TSI 02/13

Mercedes-Benz

372.820

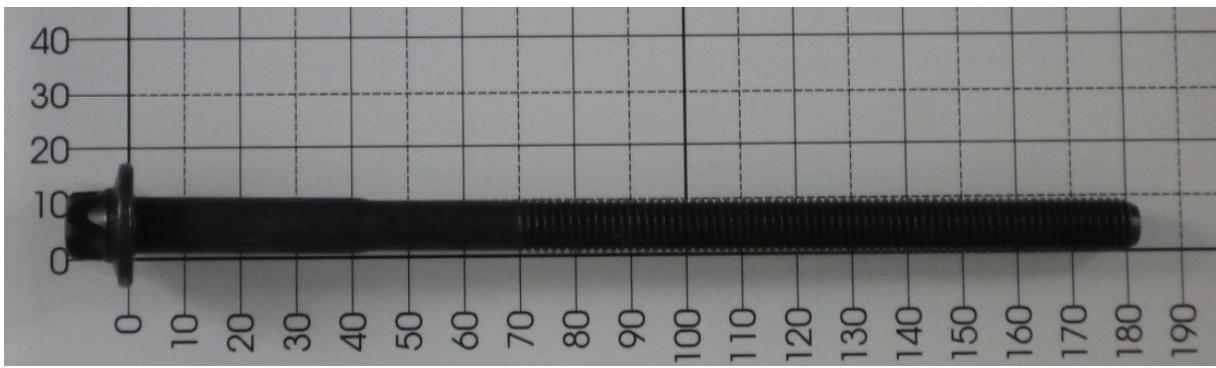
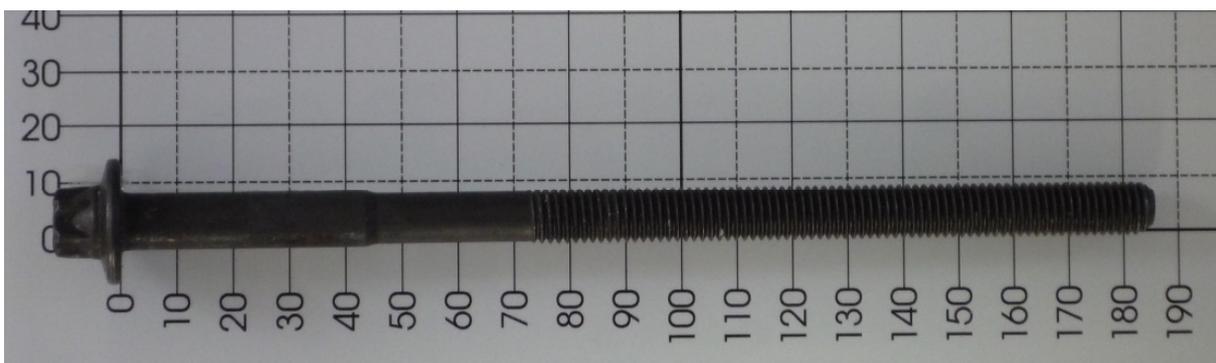
M10 x 1,5 x 179 Torx E14

M10 x 1,5 x 183 Torx E14

- Zylinderkopfschrauben werden ohne Unterlegscheibe verbaut.
-  372.820 ersetzt rückwirkend  111.360.
